Amt der Tiroler Landesregierung

Gemeinde [REDACTED]
Wasserkraftanlage [REDACTED] – naturschutzrechtliches Bewilligungsverfahren - **BESCHEID**

Geschäftszahl U-13.971/19

Innsbruck, 30.04.2007

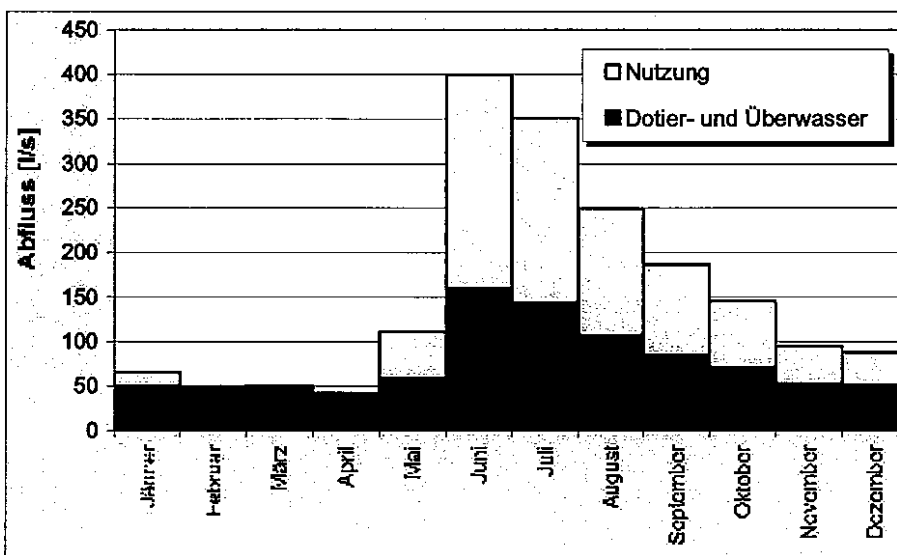
Laut dem SV für Gewässerökologie ist die im Einreichprojekt vorgeschlagene **winterliche Mindestdotierung** (Februar, März und April) der Restwasserstrecke des Visnitzbaches **etwa gleich groß wie das NQt** (niedrigste Tagesniederschlag) der Zeitreihe 1988 -2004. Die Dotationsschemata zeigen jedoch, dass von einer Unterschreitung von bis zu über 50% des NQt in den Monaten Juni bis Oktober aber auch des MQ (Mittlerer Wasserführung) in den Monaten Mai, Juli, August, September, Oktober und November im Jahresverlauf auszugehen ist. D.h. während **relativ trockener Perioden** aber auch bei einer **mittleren Wasserführung**, ist die **Ähnlichkeit der Restwasserdurchflüsse im Vergleich zum unbeeinflussten Zustand entsprechend gering**. Dabei führt die Wasserentnahme v.a. während der **Sommer- und Herbstmonate gegenüber natürlichen Abflüssen** (bei NQt und MQ Situationen) zu **stark**

abweichenden Verhältnissen (vgl. nachstehende Tabellen und Graphiken). Die **natürliche Charakteristik in den Sommermonaten** fehlt damit weitgehend. Eine den natürlichen Gegebenheiten angepasste Jahres-Abflussganglinie ist daher nicht gegeben.
